OGGETTO: Progetto 2004-4 - Procedimento Unico di VIA per il rilascio del Provvedimento Autorizzatorio Unico Regionale (PAUR), comprensivo di Valutazione di Impatto Ambientale (VIA) volontaria, ai sensi del D.lgs. n. 152/2006, della L.R. n. 4/2018, e Autorizzazione Unica in procedura ordinaria ai sensi dell'art. 208 del D.lgs. 152/06 relativo al progetto "IMPIANTO DI RECUPERO DI RIFIUTI NON PERICOLOSI COSTITUITI DA MATERIALI DI DRAGAGGIO", localizzato nel Comune di Ravenna (RA) – proposto da Autorità di Sistema Portuale del Mare Adriatico Centro-Settentrionale (fasc. RER n. 1317/4/2023)
"Hub portuale di Ravenna - Fase II, 4° stralcio" - CUP C61J20000060005 - CUI: L92033190395202200004- CIG: 92999777CC

Integrazione a documentazione trasmessa in data 06.11.2023 ns prot. n. 12689 - Chiarimenti a seguito di seconda seduta della Conferenza dei Servizi decisoria del 29.11.2023

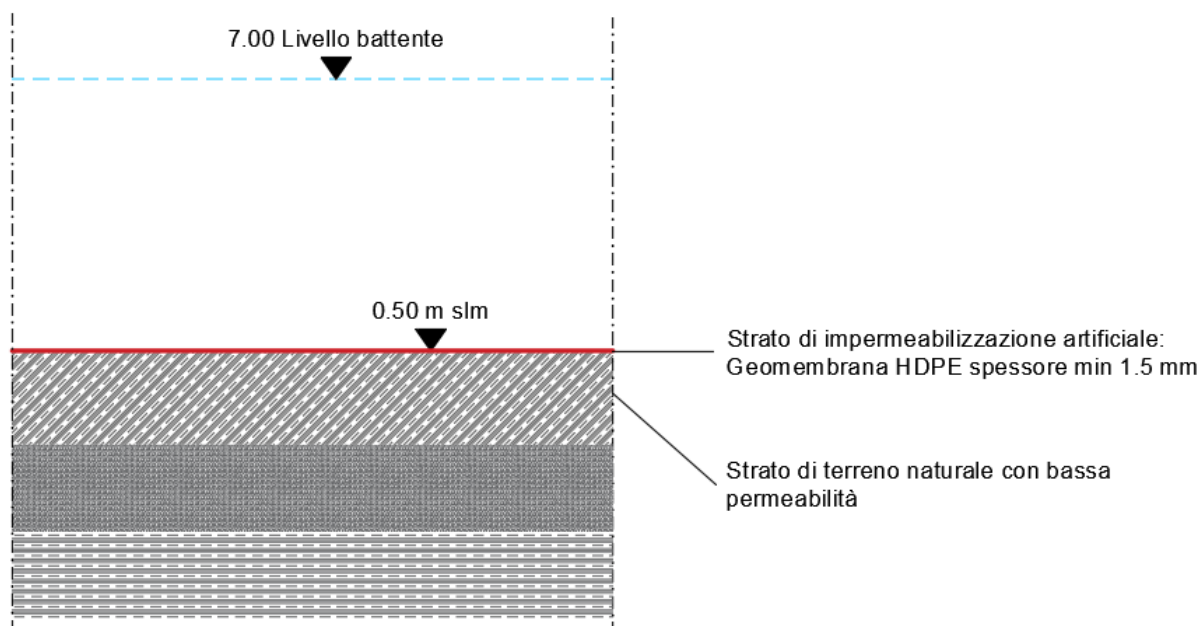
Verificare ed esplicitare dettagliatamente le superfici destinate al trattamento delle acque di prima pioggia e dilavamento uniformando i dati riportati nel documento "VOL2-ELABORATO 21 - Relazione idraulica reti fognarie"

In riferimento alla richiesta è stata predisposta la revisione del documento "VOL2-ELABORATO 21 - Relazione idraulica reti fognarie" in cui si uniformano i dati presenti nelle diverse sezioni dell'elaborato chiarendo ed esplicitando dettagliatamente la suddivisione delle superfici destinate al trattamento delle acque di prima pioggia da quelle di dilavamento.

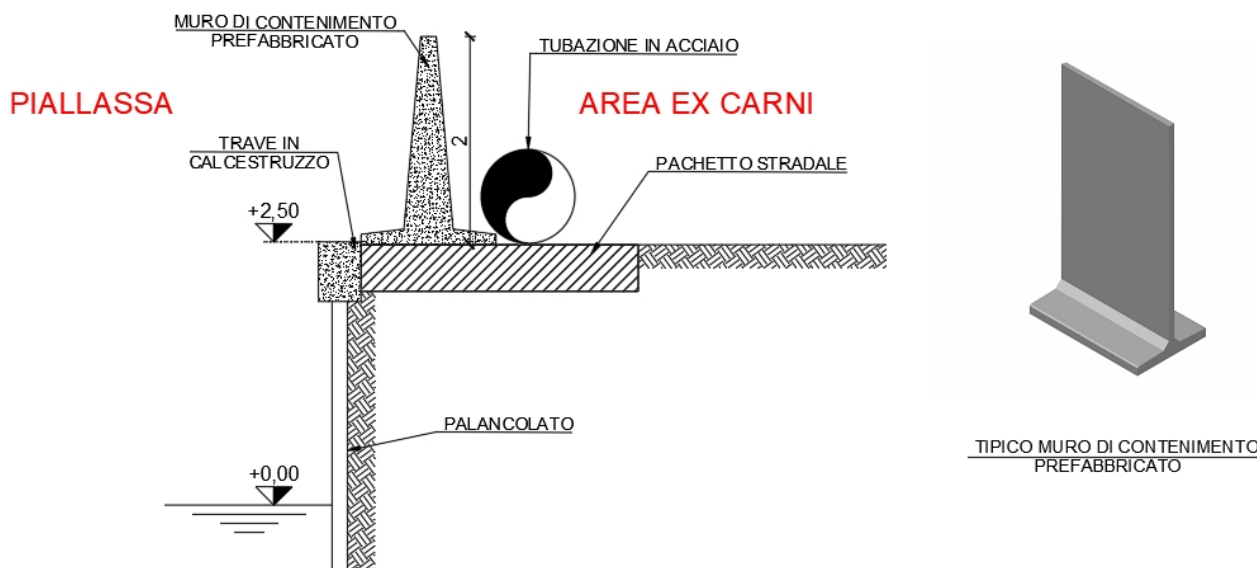
In merito all'impermeabilizzazione del fondo della vasca centrale tramite telo in HDPE è necessario fornire elementi valutativi relativi a spessore, conducibilità idraulica e protezione idraulica.

L'impermeabilizzazione del fondo della vasca centrale è stata progettata sulla base dei risultati ottenuti dalla campagna geotecnica. Le prove di permeabilità studiate nell'area di interesse della vasca (prove di permeabilità di dissipazione CPTu e prove di permeabilità Lefranc in sito) hanno evidenziato valori variabili stimati e classificabili da bibliografia da bassi ad impermeabili. Nonostante ciò, ai fini di assicurare con certezza la completa impermeabilità e un'ulteriore garanzia del progetto, si procederà con l'aggiunta di un sistema di impermeabilizzazione artificiale tramite geomembrana HDPE, qui in allegato tipico di scheda con caratteristiche fisiche, di durabilità, fabbricazione e dimensioni.

A seguire si riporta una valutazione di assieme della tenuta idraulica prendendo come valori di input le caratteristiche di conducibilità idraulica di una geomembrana HDPE che rispetti i requisiti minimi pari a $k=10^{-12}$ m/s (in accordo alla UNI EN 14150 l'apparecchiatura permette la misurazione di portate con accuratezza fino a 10^{-6} m³/(m² x d)) e con spessore pari a 1.5 mm, del terreno naturale cautelativamente pari a $K=10^{-7}$ m/s e con spessore di circa 2 metri.

Facendo seguito ai valori sopra indicati la protezione idraulica equivalente in termini di tempo di attraversamento risultante calcolato come rapporto tra lo spessore totale degli strati impermeabilizzanti e la permeabilità degli strati stessi risulta:

$$T = \frac{0.0015}{1 \times 10^{-12}} + \frac{2}{1 \times 10^{-7}} = 47.56 + 0.63 = 48.19 \text{ anni}$$

I risultati ottenuti mostrano una protezione idraulica idonea alla funzionalità dell'opera.

Si evidenzia che il calcolo di cui sopra si basa sui requisiti minimi necessari in termini di conducibilità idraulica in accordo alla normativa UNI EN 14150:2019. Dal certificato di prova (vedi allegato), si evince un valore medio di conducibilità idraulica dell'ordine di 2.13×10^{-17} m/s che porta a valori di protezione idraulica equivalente in termini di tempo di attraversamento ben superiori ai valori minimi ottenuti sopra (oltre 100 anni).
